工程指示 / 要求簡箋 ENGINEER INSTRUCTIONS(E.I.)

| 工程編號: | J 860 | 工程名稱: | 馬灣 |
| 工程項目: | 後裝窗、FD門、趟門 - 地盤用配件 | 日期: | 02/02/2024 |

| 地盤用配件B.M.表 | | 項目類別: | 後裝窗, FD門及趟門 | 批准: | 日期: | | |

| | | | | 製圖 | 吳祎瑜 | 2023.5.3 | 圖號 | J857-MR1a |

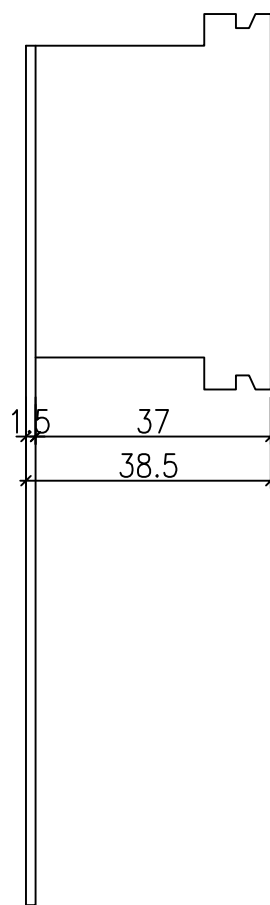
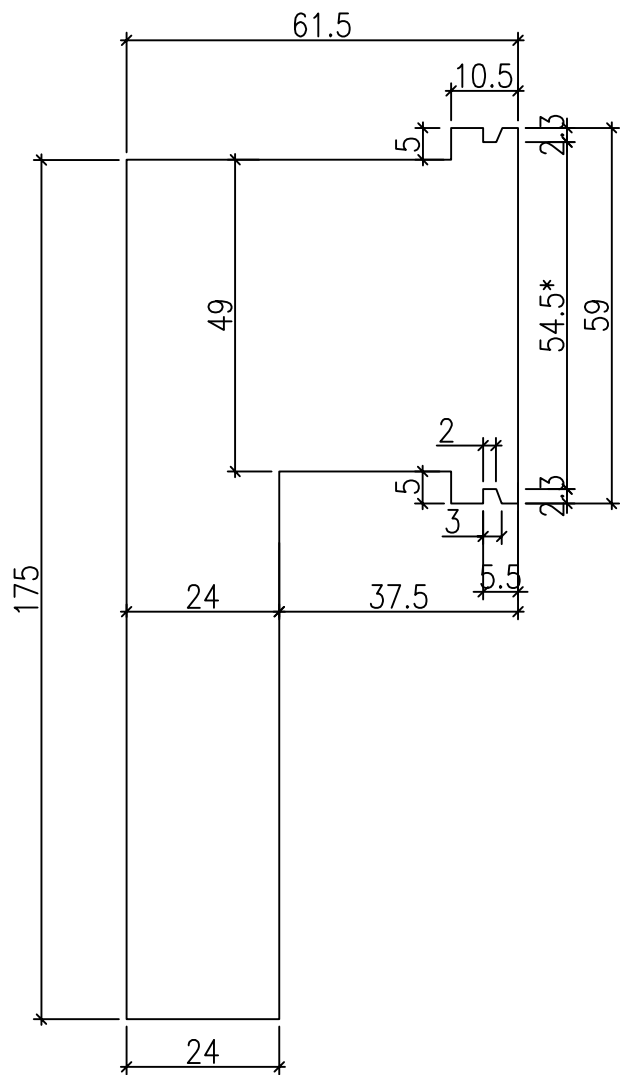
| 內容: 增加序號35和36 之前摩耳厚度是2mm厚,現在1.5mm厚 如果修改厚度是要重新開模,就改回2mm厚 |

| 序號 | 修改標示 | 配件圖號 | 物料編號 | 配件名稱 | 顏色 | 實用 | 後備 | 總數 | 單位 | 備注 |
|----|----------|-------|---------------------------|---------------------|-------|-----|-----|-----|----|-----------------------------|
| 35 | B重訂和增加數量 | 款式见附图 | J857-MR1a | 摩爾 | S.S. | 765 | 65 | 830 | 隻 | 用於鋁窗企向、用於百葉框企向、百葉框頂/底橫 |

| 修改 | | | | 製圖 | 吳祿瑜 | 2023.5.3 | 圖號 | J857-MR1-1a |

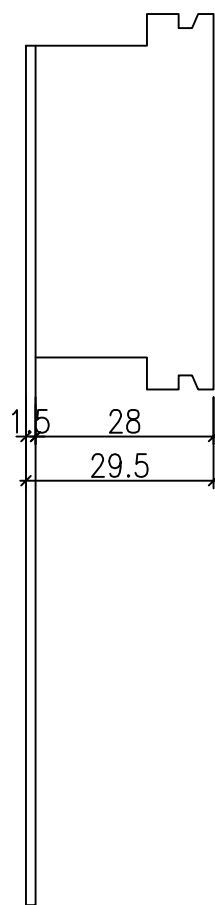
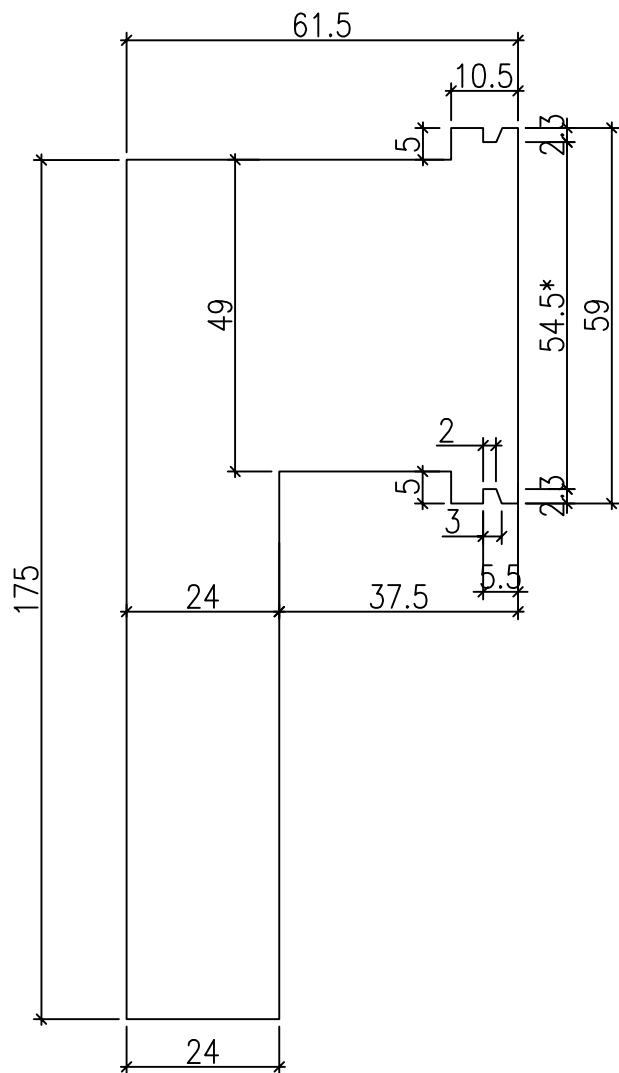
| 序號 | 修改標示 | 配件圖號 | 物料編號 | 配件名稱 | 顏色 | 實用 | 後備 | 總數 | 單位 | 備注 |
|----|----------|-------|---------------------------|---------------------|-------|-----|-----|-----|----|-----------------------------|
| 36 | B重訂和增加數量 | 款式见附图 | J857-MR1-1a | 摩爾 | S.S. | 155 | 15 | 170 | 隻 | 用於鋁窗頂/底橫 |
